Prot. n.03/2025 del 23/10/2025

Oggetto: **S1063** – Procedimento di Verifica di assoggettabilità a VIA sul progetto di ***"Nuovo impianto di gestione rifiuti non pericolosi da ubicarsi in Vado Ligure – Via Tommaseo, 8"***
Proponente: Anselmo S.r.l.
Richiesta integrazioni ex art. 19, c. 2, D.Lgs. 152/2006 (*Prot-2025-0478681 del 10/10/2025).*

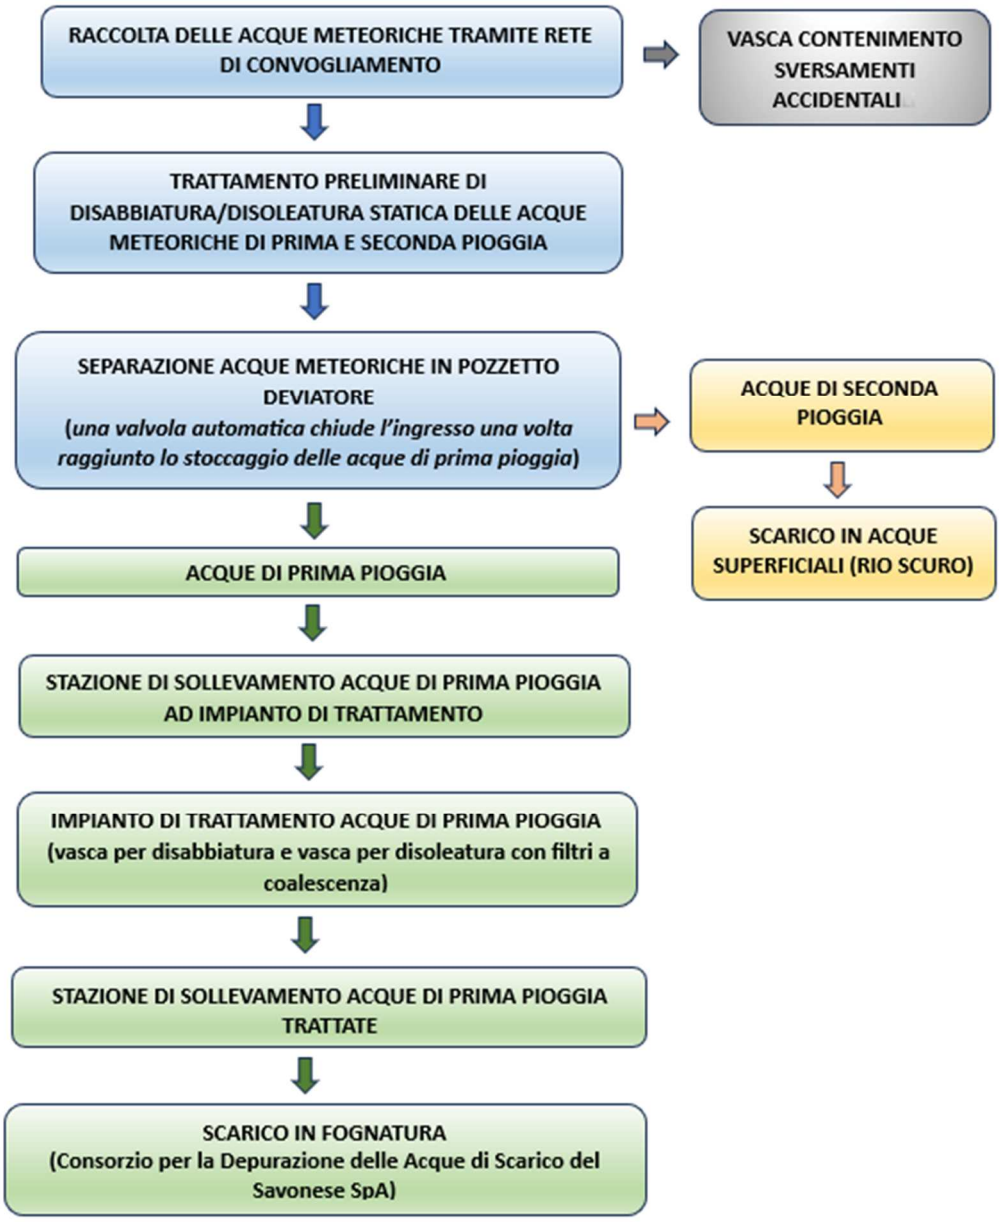
2) Il ciclo di trattamento delle acque meteoriche prevede due stadi:
     - un trattamento preliminare di disabbiatura / disoleatura statica su tutte le acque meteoriche (prima e seconda pioggia) raccolte dalla rete di convogliamento, e non ancora separate dal pozzetto deviatore;
     - un successivo trattamento di disabbiatura / disoleatura con filtri a coalescenza per le acque di prima pioggia

3) gli eventuali sversamenti accidentali/incidenti ricadenti sulle aree scolanti dei piazzali saranno convogliati all'interno di una vasca dedicata alla loro raccolta e non si mescoleranno in alcun modo con le acque scaricate nel Rio Scuro o inviate al trattamento delle prime piogge.

In caso di sversamento accidentale verrà infatti aperta una valvola installata nel pozzetto a monte del primo disoleatore e da qui convogliati i flussi in arrivo all'interno di una vasca chiusa da vuotarsi a mezzo di autospurgo una volta superata la fase emergenziale.
Si riporta di seguito lo schema a blocchi relativo al ciclo delle acque meteoriche:
